## 改善箇所説明図

### 基準不適合発生箇所

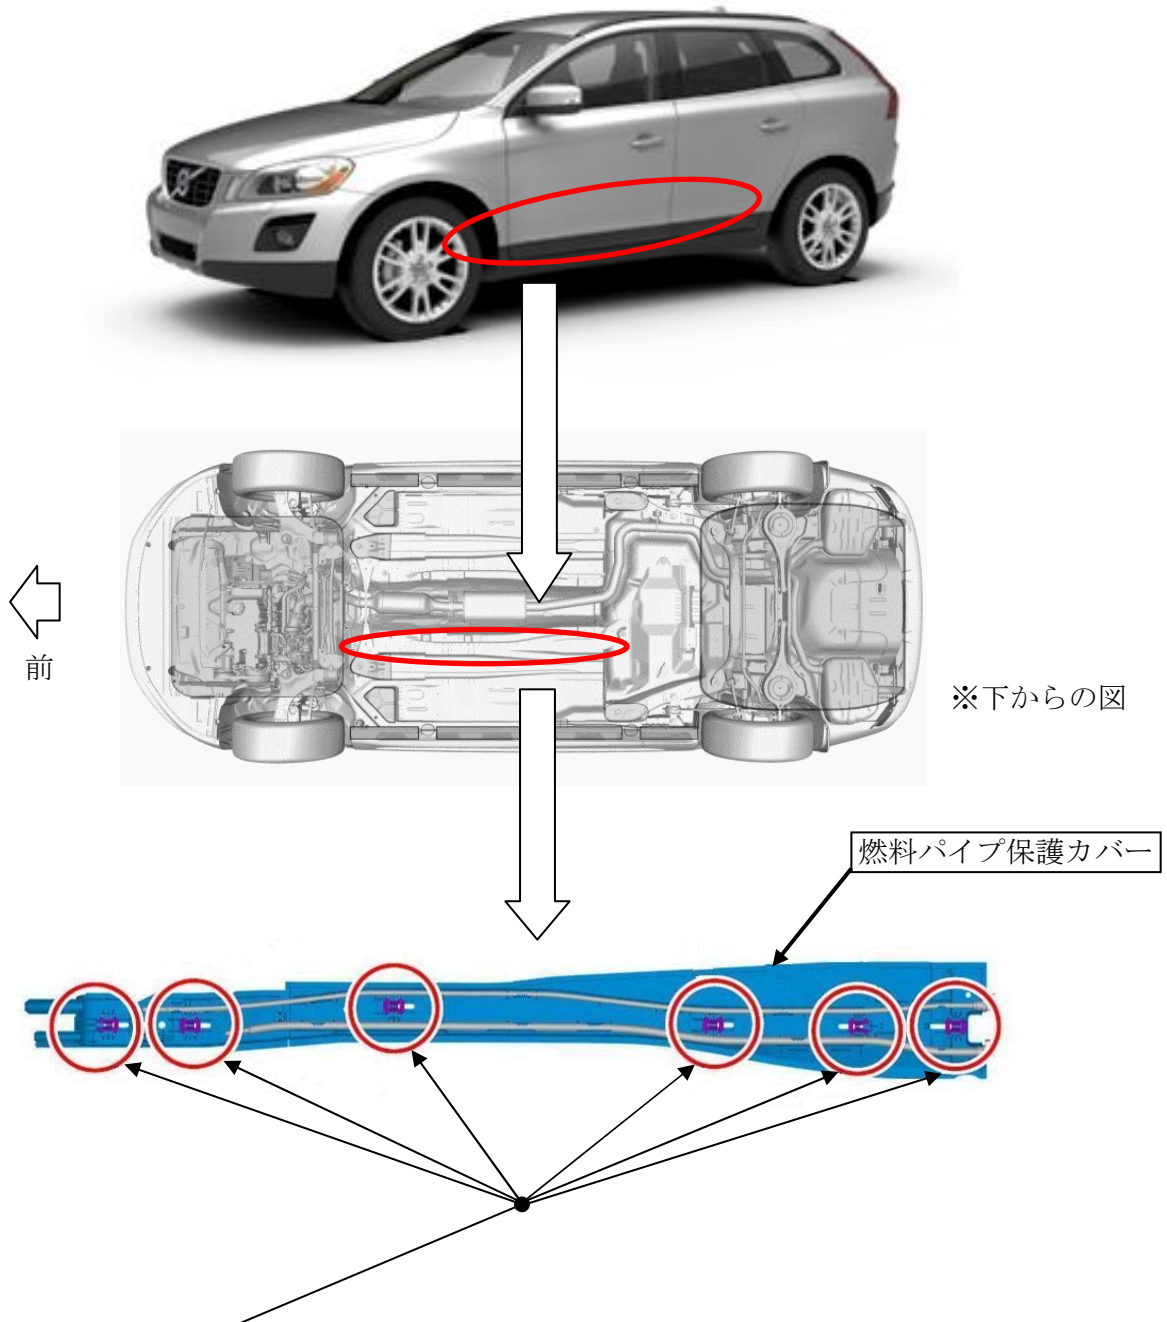
車体下回りに配管されている燃料パイプを保護する、燃料パイプ保護カバーの取り付け状態が不適切なものがある。そのため、最悪の場合、走行中の振動により燃料パイプ保護カバーが車体から脱落し、他の交通の妨げとなるおそれがある。

全車両、燃料パイプ保護カバーの取り付け状態を点検し、取り付けが不適切なものは正しく取り付ける。

右前席ドアヒンジ取り付けボルトに黄色ペイントを塗布する。
